Zeitschrift: **Schweizer Ingenieur und Architekt**

Band (Jahr): **98 (1980)**

Wettbewerbe

Überbauung Gempengasse Ostseite in Muttenz

Modellaufnahme von Süden

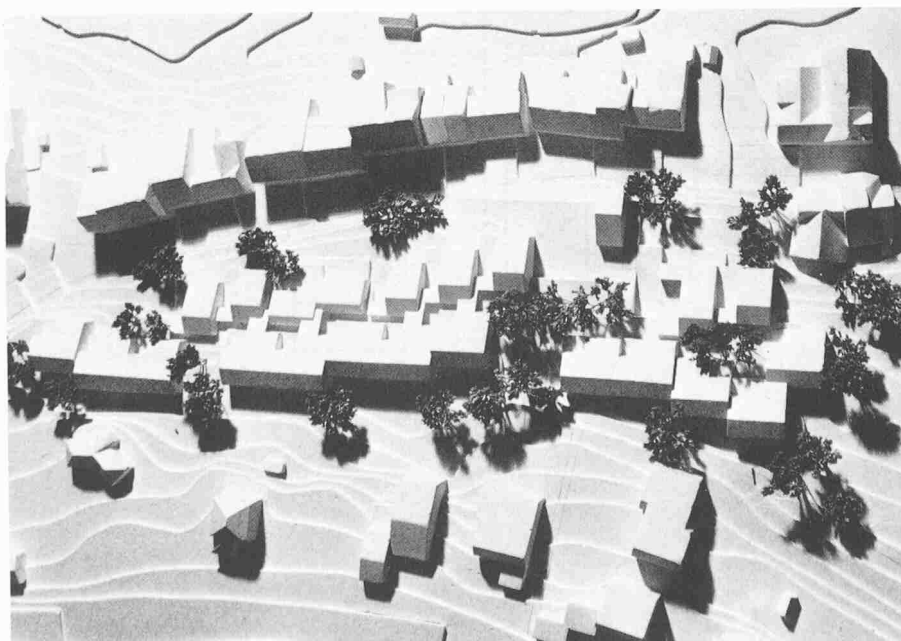
Der Verfasser plazierte verschiedenartige Häusergruppen mit oben- und untenliegenden Wohnhäusern auf die erhöhte Arealterrasse. Damit findet die

neue Siedlung eine angemessene Distanz zur Häuserzeile der Gempengasse. Das heutige Strassenbild mit den niedrigen Zeilenhäusern und dem tief in den Strassenraum einspringenden Türmlihaus bleibt erhalten, auch wenn die heute bestehende Bruchsteinmauer zur Strassensanierung um einiges zurückversetzt wird. Zwischen die bestehende Gebäudezeile und die Neubauten legt der Verfasser eine natürlich gestaltete Grünzone. Die Anordnung niedriger, sich dem Terrain anschmiegenden Bauten ergeben einen feingliedrigen Massstab, der vorteilhaft das Mass der bestehenden Bauten übernimmt. Besonders lebendig ist dem Verfasser die Gestaltung des nördlichen Arealabschnittes gelungen, währenddem der südliche Teilabschnitt mit

allzu vielen Wohnbauten belastet ist. Die vorgeschlagene Nutzung des Areals beträgt ca. 60% (incl. Türmlihaus). Das Preisgericht aber glaubt, dass dieser Wert bis zu einem Drittel niedriger liegen sollte. Von besonderem Interesse ist der auf gleicher Höhe quer durch die Siedlung geführte interne Erschliessungsweg, der in einen kleinen Siedlungsplatz mündet, und von da zum Trottoir und durch einen Durchgang unter dem Türmlihaus zum Dorf führt. Die Aufhebung des Trottoirs auf der Westseite der Gempengasse vor den Häusern beim Durchgang vis-à-vis des Türmlihauses und die damit verbundene zweimalige Überquerung der Fahrbahn durch die Fussgänger ist nicht erwünscht.
